(2) 技術報告の前提は長良川の実際に合っていない

(3) 実態に基づく地下水・土壌の塩分濃度の修正

図 5-1 月齢・潮位・流量別の塩水遡上距離

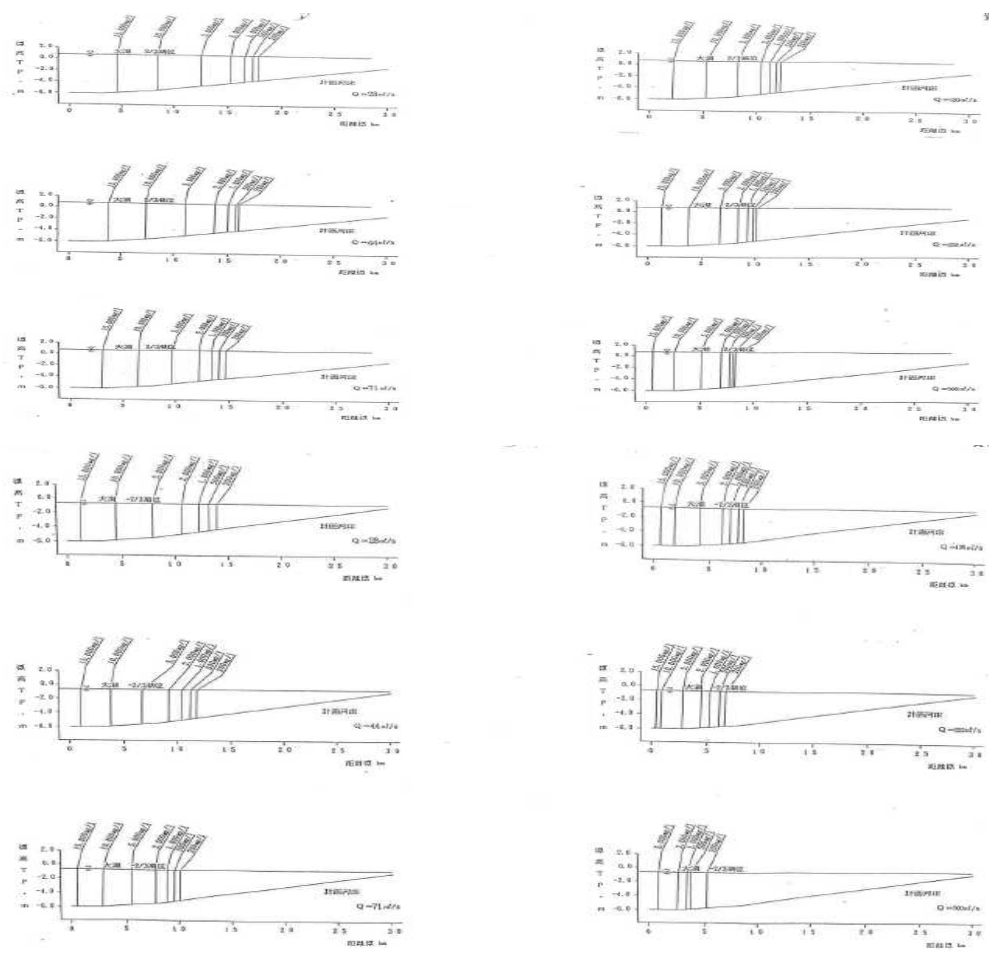
前提bおよび過程の河川水塩分濃度の計算は、長良川での弱混合時の塩分濃度実態に合っていない。前提bは、弱混合時の塩分濃度は計算値(図5-1参照)のように、塩淡水が二層化し、上層は0mg/L、下層は塩分濃度18,000mg/Lとなる前提に立っている。実際の長良川の塩水遡上の状態は、上記3でも述べたように、弱混合時でも、図2-1上図のように、上層の淡水と下層の18,000 mg/Lの塩水が境界をなしているのではなく、河口近くの塩水の塩化物イオン濃度は10,000 mg/Lで、河川縦断方向でも水深方向でも濃度勾配がある楔状の等濃度線であり、下層および底層の塩化物イオン濃度も上流になるにしたがって小さくなっていく形態であり、弱混合と強混合の中間の緩混合的な混合形態なのである。したがって、前提bおよび過程の弱混合を淡水・塩水18,000 mg/Lの二層にする仮定は、長良川の塩水遡上の実際に合っておらず、河床そして上流側の河川水塩分濃度を誤って過大に設定することになる。

図6-1 高須輪中漏水対策工

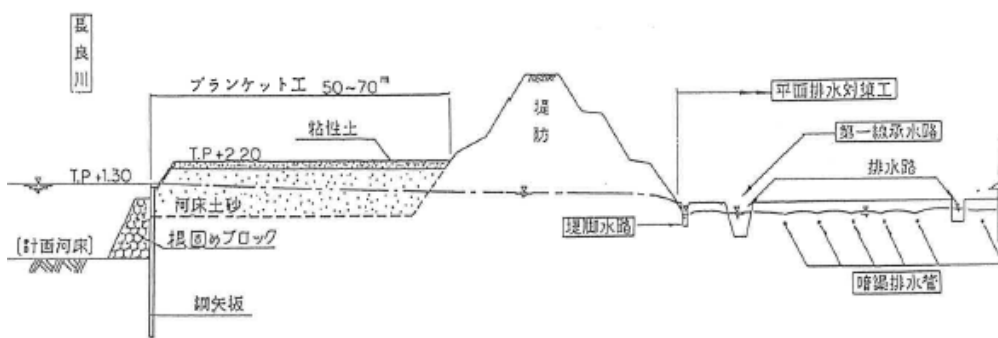
高須輪中では、河口堰の補償工事として、図6-1のように、河川からの浸透水を集水して排除する漏水対策工の第一線承水路と耕作層下の暗渠排水管が設けられている。

したがって、仮に塩水が長良川から堤内に浸透してきても、耕作層の下で暗渠排水管を通じて排除されて、耕作層に影響しないようになっているので、耕作障害は発生しない。
